Memorando
DIFOR-433-2022

Asunto: Comentarios Técnicos

INFORME DE INSPECCIÓN No. 002- 2022.

INFORME TÉCNICO DE INSPECCIÓN AL SITIO DE DESARROLLO DEL PROYECTO

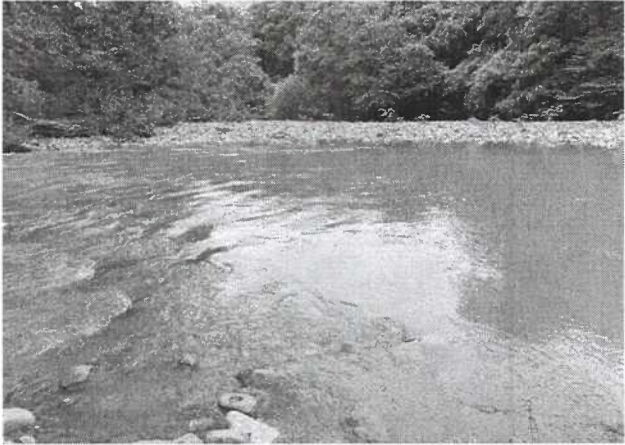
- Punto de Extracción Playón N° 6: Se observo que para acceder a este sitio de extracción, el mismo es a través de una propiedad privada, la cual cuenta con un camino que está siendo utilizado para la extracción de piedra y se utilizará el mismo acceso para llegar al polígono de extracción presentado, el área cuenta una vegetación de teca (rebotes de plantación aprovechada), y para bajar al sitio, se deberá adecuar la servidumbre del río la cual en este punto cuenta con algunos arbustos de especies variadas y un árbol seco con un diámetro mayor a 20 centímetros. Cabe destacar que este sitio en la actualidad es un área contemplada dentro del EsIA Categoría II presentado anteriormente (APERTURA DE CAMINO 44 KM), sin embargo se utilizará el acceso para llegar al polígono de extracción ubicado dentro de la coordenada 459452 E 882469 N. En este punto se nos comunicó por parte de la empresa, que se conformarán camellones dentro del cauce del río tribique para el traslado del equipo con el material extraído.
